De la: [REDACTAT]
Trimis: 28 ianuarie 2019 10:50
Către: * Relatii Publice; Presedinte Cgmb; Comisia de Urbanism si Amenajarea Teritoriului; [REDACTAT]
Subiect: (contact extern); registratura@primarias1.ro [REDACTAT] (contact extern)
Adresa PMB - PUZ Coordonator Sect 1

Luand la cunoșinta de propunerea de PUZ coodronator S1 de pe site-ul pmb.ro, dorim să va aducem la cunoștița urmatoarele observații:

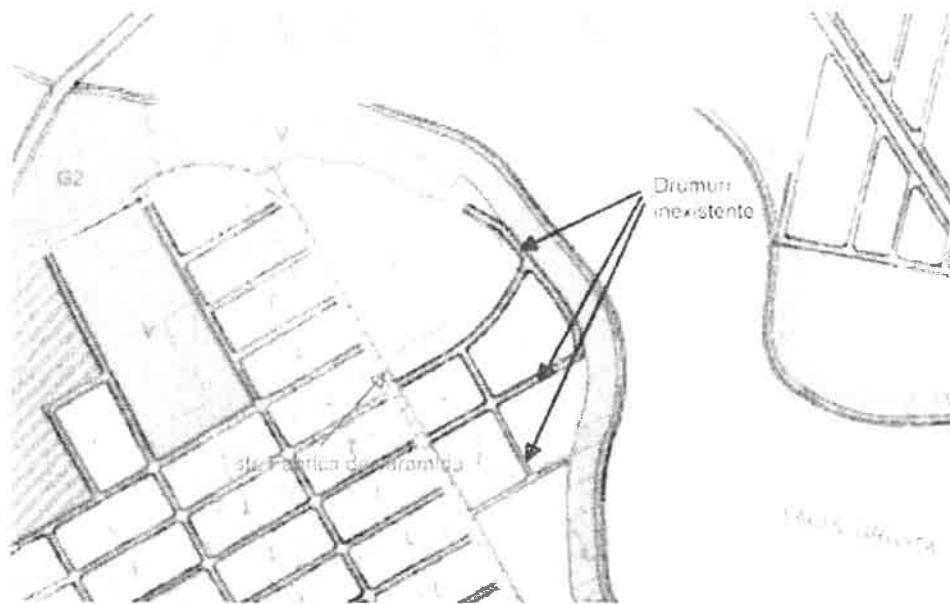
5. În figura de mai jos, apar drumuri inexistente pe porțiunea dintre str. Fabrica de Caramida, Lacul Grivita și respectiv cartierul ANL și locuințele individuale de la Fabrica de Caramida nr 3. Aceste drumuri ar urma să traverseze un teren actualmente în proprietate privată care însă este și a fost din totdeauna spațiu verde, neconstruit. De aceea aceste drumuri nu trebuie să figureze pe PUZ coordonator ele tinând de decizia proprietarului; mai mult decât atât, transformarea

acestui spatiu verde de circa 5 ha in zona « L » este o decizie contrara politicii urbane sustenabile, de asigurare a unei bune calitati a vietii in Bucuresti. Propunem deci ca in cel mai rau caz sa se acorde caracteristica de zone L1a si verificarea sustenabilitatii coeficientilor de urbanism in cazul unei dezvoltari imobiliare pe aceasta suprafata.
